改善箇所説明図

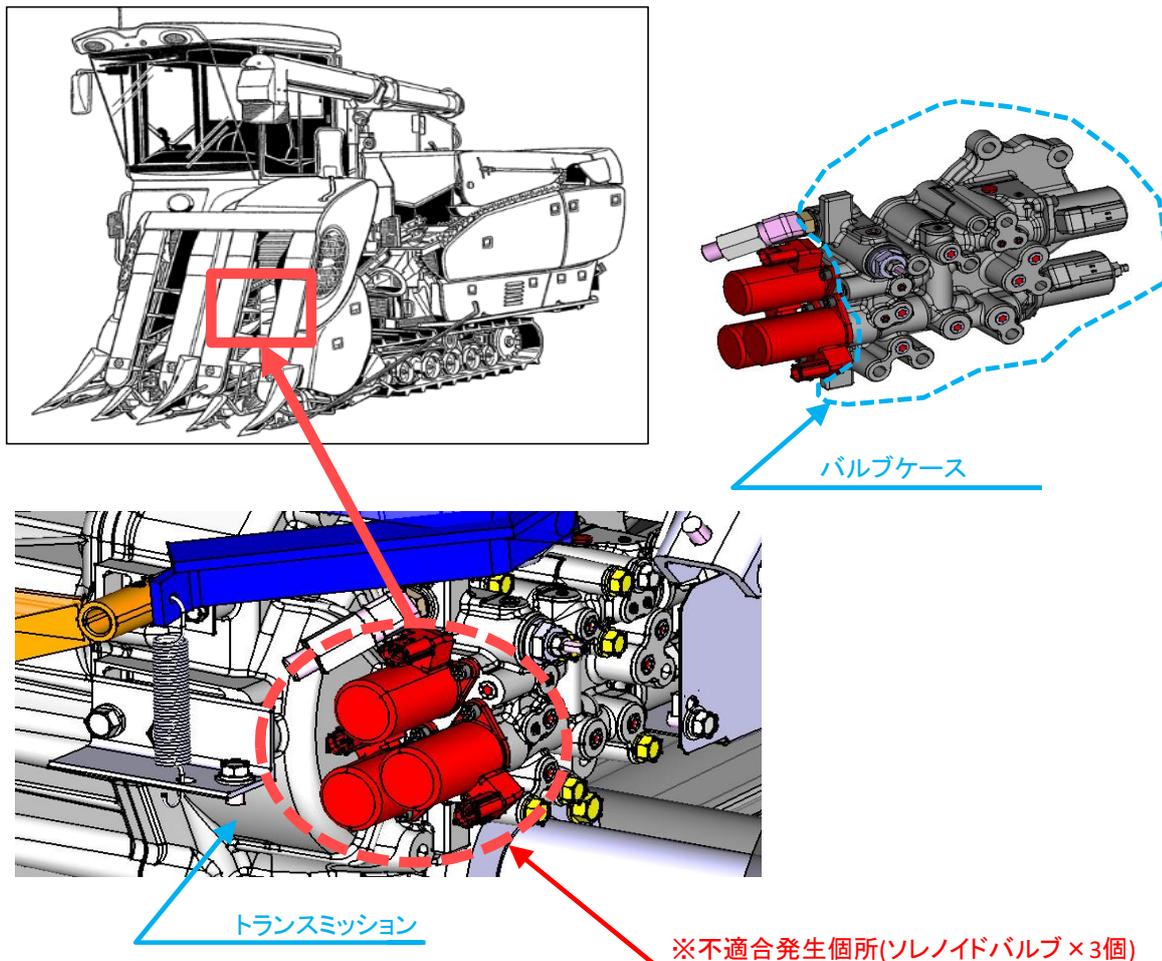
※不適合発生箇所(ソレノイドバルブ×3個)

不具合内容:

トランスミッションの左右旋回クラッチを制御する旋回装置において、以下の①及び②の内容により、旋回しようとして操向レバーを操作しても、車両が直進する恐れがある。

①ソレノイドバルブの内部形状が不適切であるため、油圧作動油に混入した金属片等がソレノイドバルブ内部に入り込んだ場合、噛み込みが発生しソレノイドバルブが固着する。

②ソレノイドバルブの内部構造が不適切であるため、ソレノイドバルブ内に入り込んだ油がソレノイドバルブ内部から抜けずに密閉状態となり、バルブ内で圧力を保持してしまい、その状態でバルブが作動することで油の温度が上昇し、油の熱膨張によりソレノイドバルブが作動不良になる。

改善の内容:

全車両、対策したソレノイドバルブに交換する。
また、併せてトランスミッションオイルを新品に交換する。

改善後の識別:

下の写真の部位、機種銘板の左下に白色マーキングを実施する。
